## SERVICE INFORMATION No. SI 42-169

Thielert Service Bulletin TM TAE 125-1015 P1, Initial Issue, Gearbox Oil Filling Plug  
ATA-Code: 71-00

**Service Bulletin No. /  
Date:** TM TAE 125-1015 P1, Initial Issue / April 27, 2012

**Subject:** Gearbox oil filling plug

Bild 1

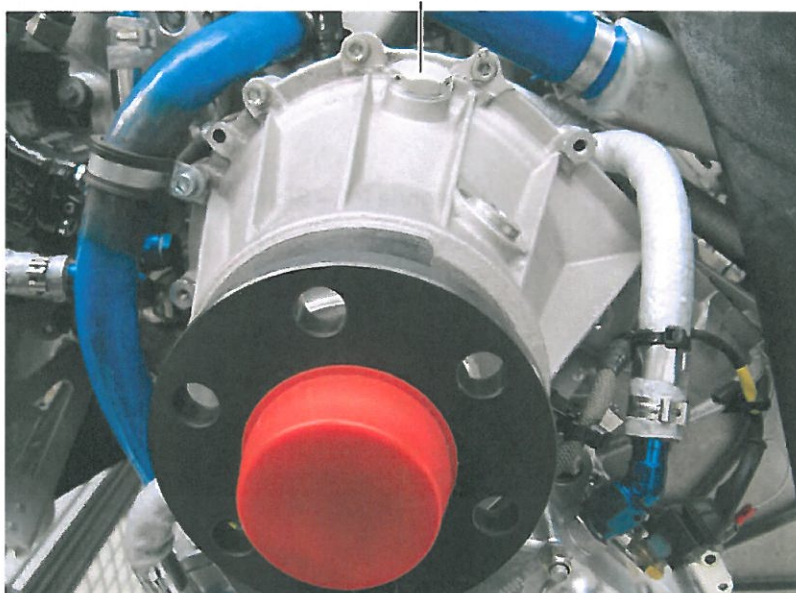
1. Die Öleinfüllschraube entfernen und prüfen, ob sich ein Span vor die Entlüftungsbohrung gesetzt hat. Siehe Bilder 1, 2, 3 und 4.
2. Wurde kein Span gefunden:  
Die Öleinfüllschraube wieder einsetzen und mit Sicherungsdraht sichern. Siehe auch OM-02-02, Anhang 13.  
**Anzugsmoment:**  
35 Nm  
Wurde ein Span gefunden:  
Die folgenden Schritte müssen ausgeführt werden:
3. Das Getriebe gemäß RM-02-02 Kapitel 72-10.01 oder 72-10.15 demontieren und die Radialwellendichtringe (an Kupplung und Propellerwelle) auf Undichtigkeit prüfen.  
Im Falle einer Undichtigkeit, muss das Getriebe getauscht werden.  
Siehe Bilder 5 und 6.  
Ansonsten mit Schritt 4. fortfahren.

Figure 1

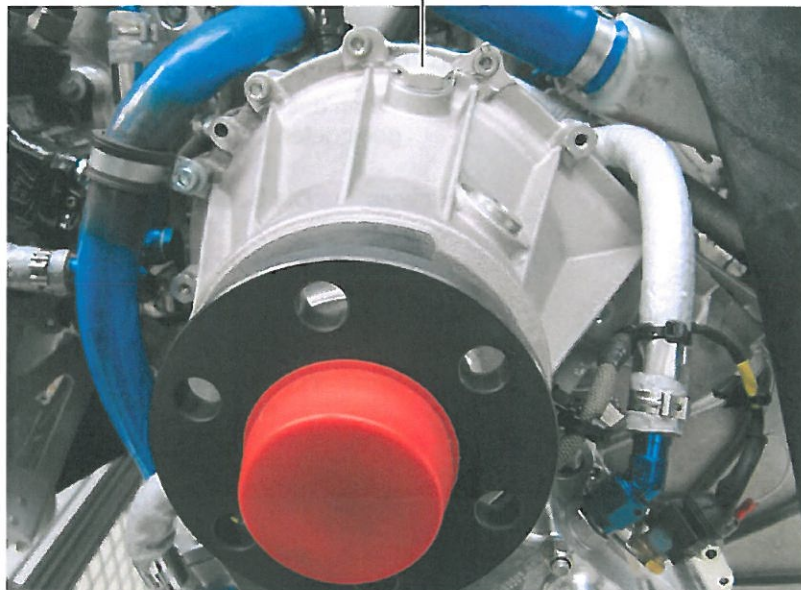
1. Remove the oil filler plug and check for chips blocking the vent hole. See Fig. 1, 2, 3 and 4.
2. If no chip was found:  
Install the oil filler plug and secure it using lock wire. Refer also to OM-02-02 Annex 13.

Figure 5 – Example for an oily gearbox

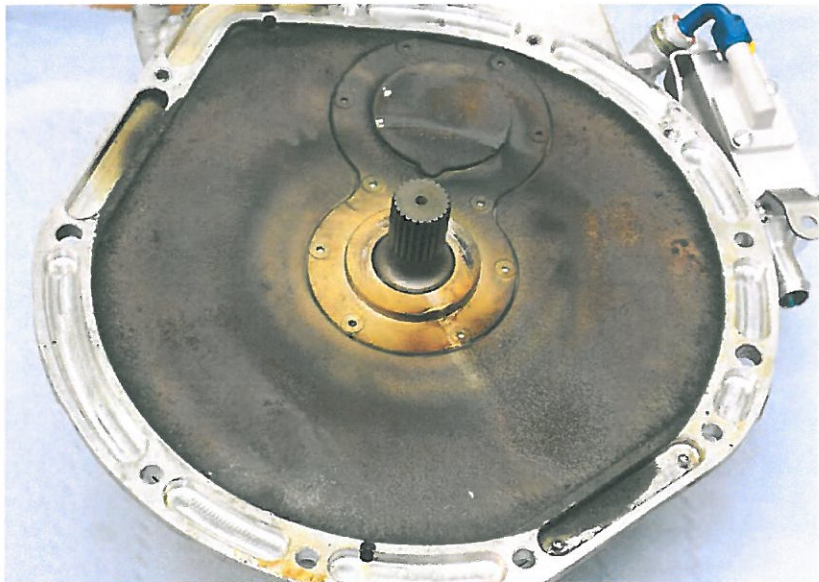
3. Disassemble the gearbox in accordance with RM-02-02 Chapter 72-10.01 or 72-10.15 and check the radial shaft sealing rings (at the clutch and the propeller shaft) on leakage.  
In case of leakage the gearbox has to be exchanged. See Figures 5 and 6.  
Otherwise proceed to step 4.
